高浜発電所 発電用原子炉設置変更許可申請  
(1号及び2号原子炉施設の変更)  
【使用済燃料ピットの未臨界性評価の変更】

審査会合における指摘事項の回答

2021年9月6日

関西電力株式会社

表 SFPへの注水・放水手順を整備している社内標準

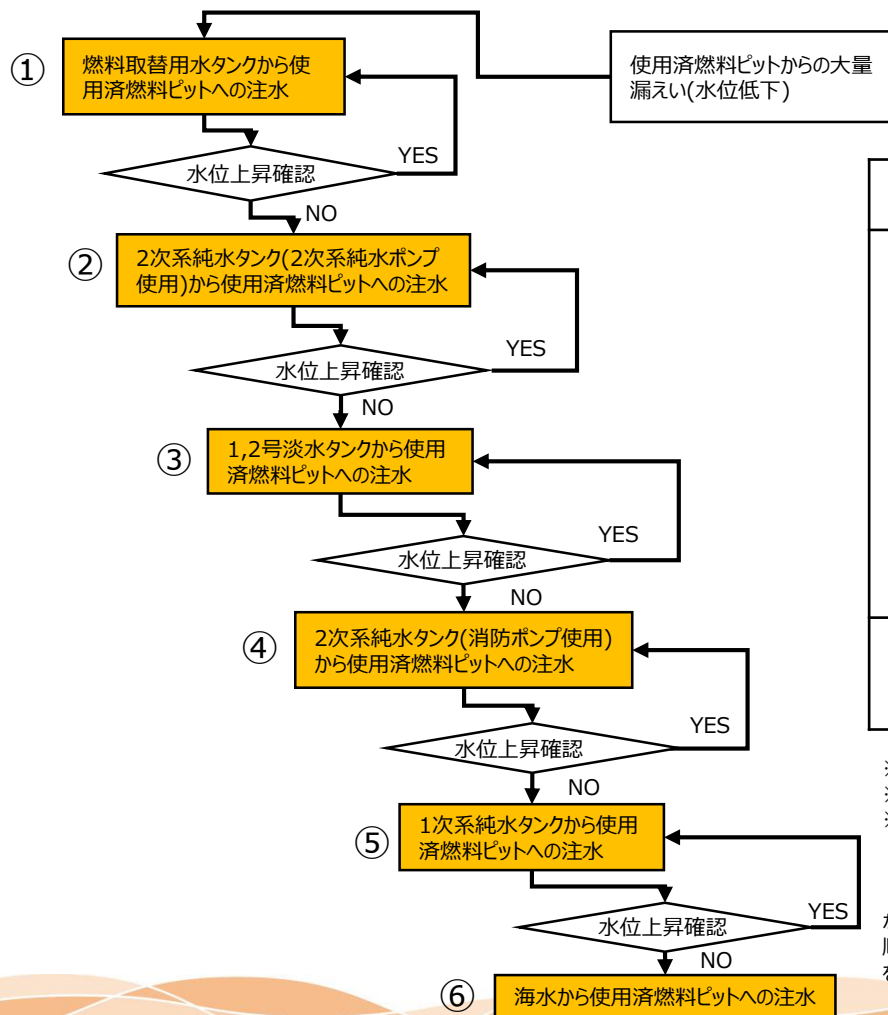
【コメントNo.1】 流量設定の根拠となる手順の種別（通常操作またはSA手順）について明記すること。

【コメントNo.2】 基本ケース条件の流量はSA手順に基づき設定し、不確かさについては同じ手順内で想定されるものに限定すること。

- SFPへの注水・放水に係る手順の種別（通常時向け or 事故時対応向け）を下表に示す。
- 今回の未臨界性評価においては、SFPへの注水・放水に係る手順のうち**重大事故等対応のため整備している手順のみ**をもとに流量を設定する。

※3 手順②-2については、事故時向けに整備している手順書ではないこと、また通常運転時のSFP水の自然蒸散分を定期的に補給する際は手順②-1にて実施しており、手順②-2にて実施した実績が無いことから、今回未臨界性評価条件の流量条件としては考慮しない。

なお大規模損壊時にSFPへ放水する手順として、これ以外に化学消防自動車を用いたスプレイ手順を別途整備しているが、当該手順は送水車が起動できない場合に実施する手順であり、また当該手順を実施した場合における流量は「送水車によるスプレイ」手順を考慮した流量と同じであるため包絡されることとなる。

図 SFPへの注水に係る手順の実施フロー

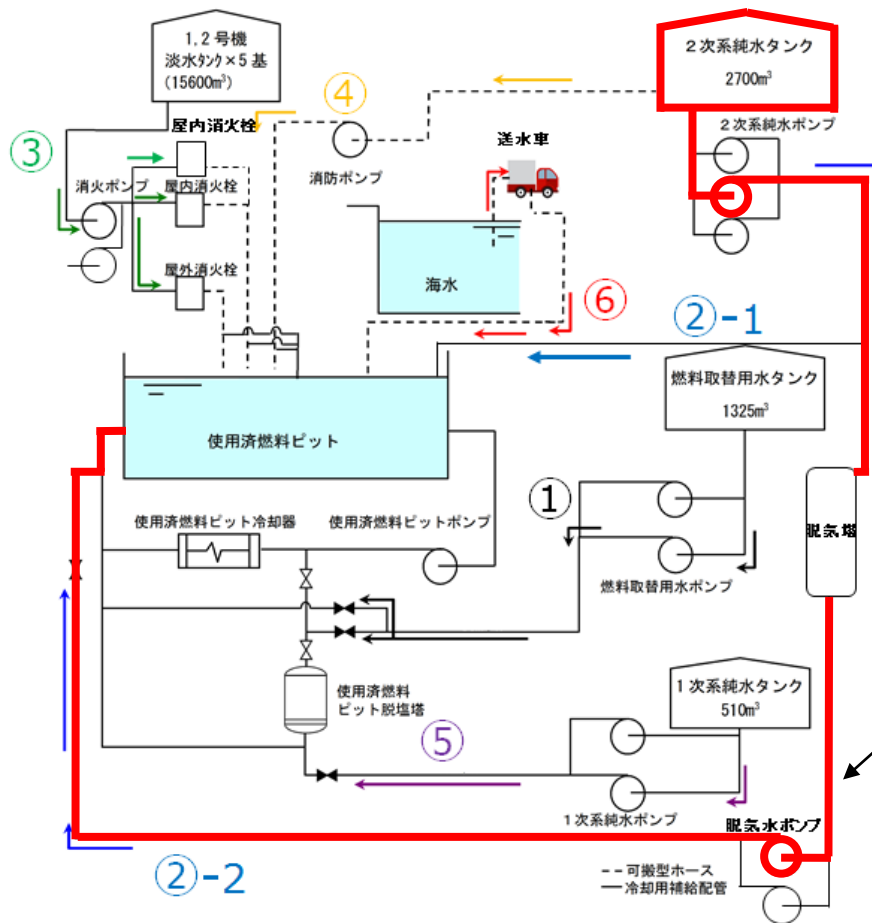
【コメントNo.1】 流量設定の根拠となる手順の種別（通常操作またはSA手順）について明記すること。

【コメントNo.2】 基本ケース条件の流量はSA手順に基づき設定し、不確かさについては同じ手順内で想定されるものに限定すること。

手順②-2は考慮しない。  
・ 事故時対応手順ではない。  
・ 通常操作手順としても使用した実績が無い。

図 整備している手順に基づく系統構成（燃料取替用水タンクからの注水手順）

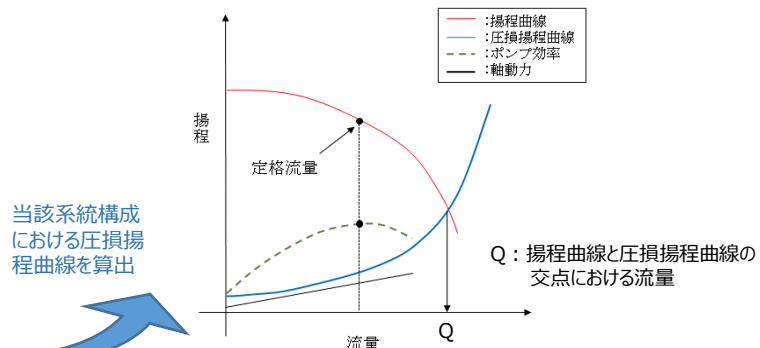
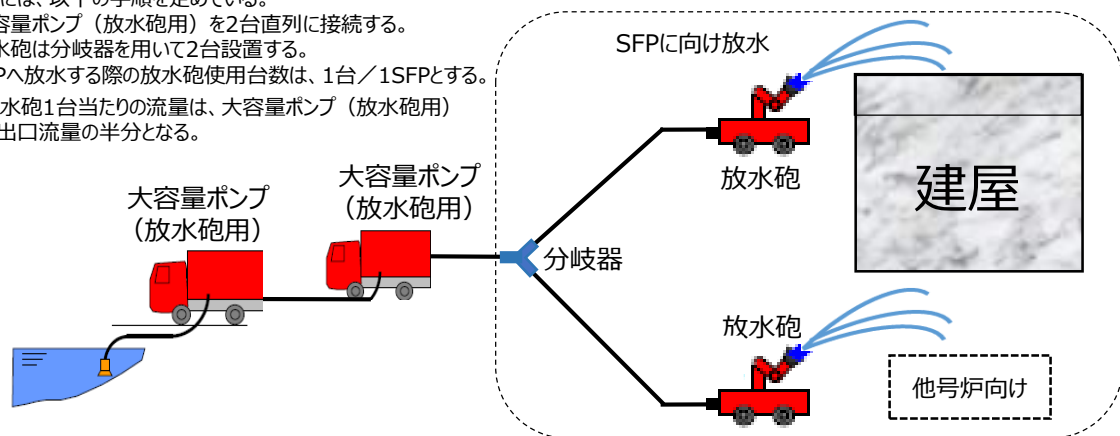
【コメントNo.1】 流量設定の根拠となる手順の種別（通常操作またはSA手順）について明記すること。

【コメントNo.2】 基本ケース条件の流量はSA手順に基づき設定し、不確かさについては同じ手順内で想定されるものに限定すること。

- 各手順の具体的な流量については、手順に示される設備・系統構成を前提とし、基本的にはポンプの揚程曲線と当該設備構成を踏まえた水頭差や配管圧損等により評価した圧損揚程曲線との交点における流量、もしくは設備の仕様制限から求まる流量を設定する。（送水実績がある手順は実測値を使用する。）

⇒放水砲1台当たりの流量は、大容量ポンプ（放水砲用）の出口流量の半分となる。
